Nro. Ficha 00004252	Tipo de Ficha Ajuste Cartografico	Sub-Tipo de Ficha Ajuste Cartográfico por Inconsistencia
-------------------------------	---	--

Nombre	Comfenalco	Dirección	Carrero 50 No 53-43	Radicado	202110353394
Correo			Teléfono	511 3133	
Asunto - Objeto					
Solicitud de aclaración y/o corrección Cartográfica alineamiento quebrada La Mariela

Precisión cartográfica de la quebrada la Mariela sobre predio con CBML 60980290121
Descripción A través del radicado 202110353394 del 19 de octubre de 2021, Comfenalco en su condición de asociado de Isvimed, manifiesta la necesidad de corrección cartográfica de la quebrada La Mariela en su recorrido por el predio con CBML 60980290121, toda vez que en esta área se pretende el desarrollo del proyecto de vivienda de interés social y prioritario Colinas de Occidente, pero sin embargo el lote está restringido por la franja de retiros a dicha corriente. Atendiendo a esta solicitud, el Departamento Administrativo de Planeación, revisó el trazado de la quebrada La Mariela en el acuerdo 48 de 2014, donde encontró que dicha quebrada se encuentra localizada en la zona occidental de la ciudad de Medellín, en el corregimiento de san Cristóbal en

Ilustración 3. Ajuste cartográfico quebrada La Mariela precisado con ortofoto 2016 y 2021, puntos GPS y curvas de nivel CartoAntioquia.

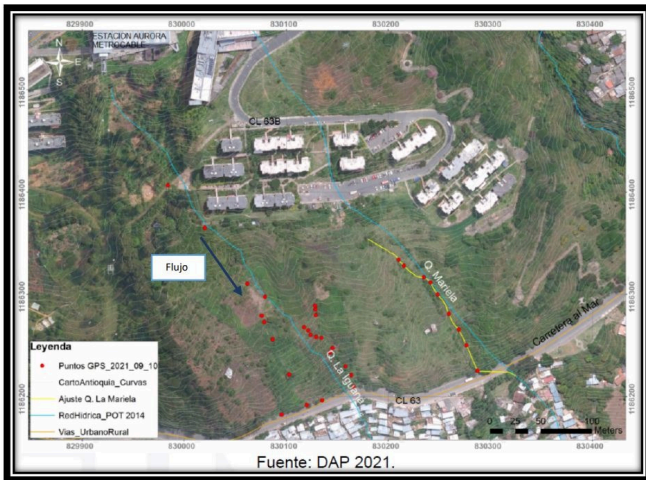
Teniendo en cuenta la información analizada, se logra identificar una inconsistencia cartográfica del trazado de la quebrada la Mariela en el Acuerdo 48 de 2014, la cual se pudo identificar que se presenta, por la fuente de la información utilizada para la digitalización del trazado la misma; por lo tanto debe ser precisada con el trazado real identificado.

2. A partir de este último punto, se ajusta el alineamiento de la fuente, tal como fue determinado por el DAP en recorrido de campo y con la ayuda de un GPS de precisión, precisado a su vez conforme con las curvas de nivel de CartoAntioquia y a las ortofotos de los años 2016 y 2021.

Mapa 2, Acuerdo 48 de 2014

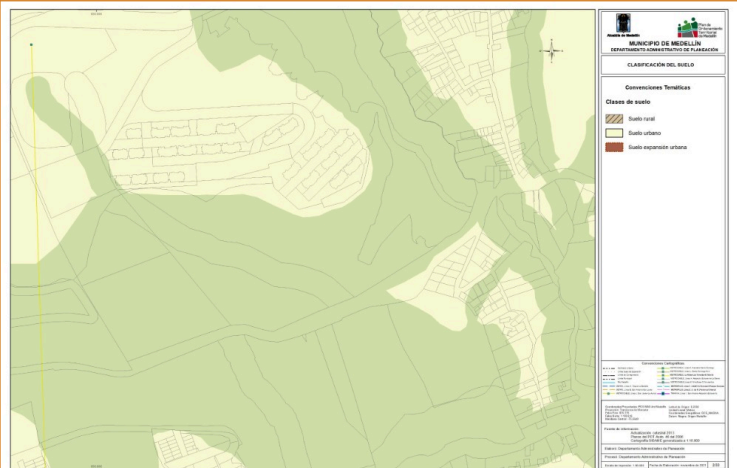
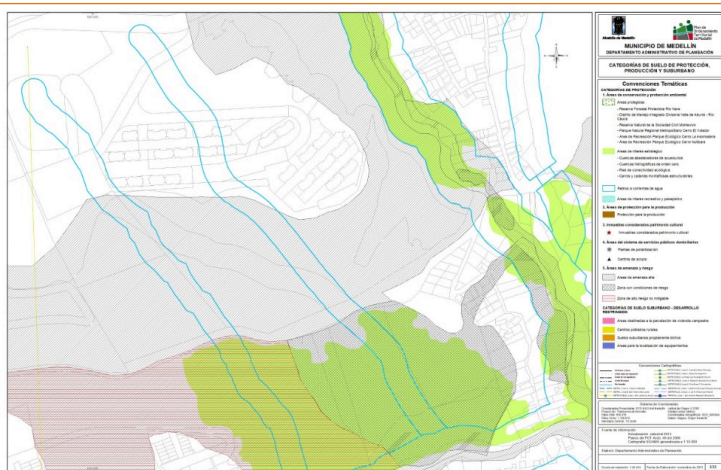
(El ajuste planteado hace alusión a una capa interna del plano mismo "Suelo_Protección_unión", mas no a los elementos que componen la clasificación del suelo, según lo estipulado en Acuerdo 48 de 2014 y en las convenciones del mapa protocolizado.)

Mapa 2, Propuesta precisión cartográfica

Mapa 3, Propuesta precisión cartográfica

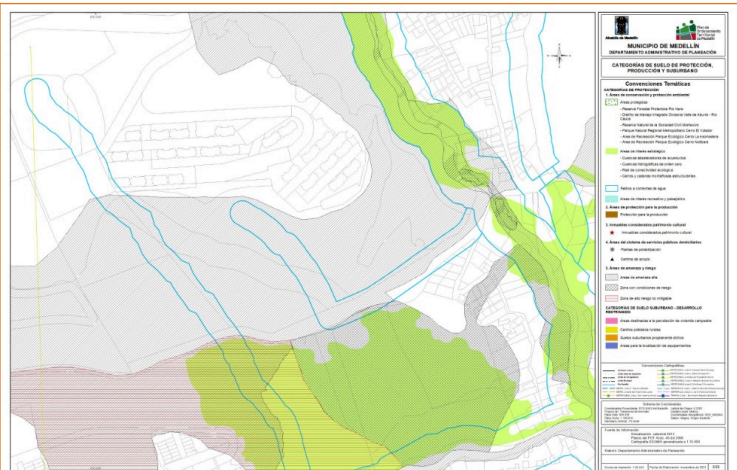
Mapa N. 3_Categorías del suelo de protección, producción y suburbano

1. Se sustrae el tramo de la quebrada La Mariela, desde el inicio propuesto por la cartografía del Plan de Ordenamiento Territorial - POT (Calle 64, Coordenadas X: 830.054,655 – Y: 1.186.572,383), hasta un poco más abajo de la Calle 63AG (Coordenadas X: 830.189,605 – Y: 1.186.368,704).
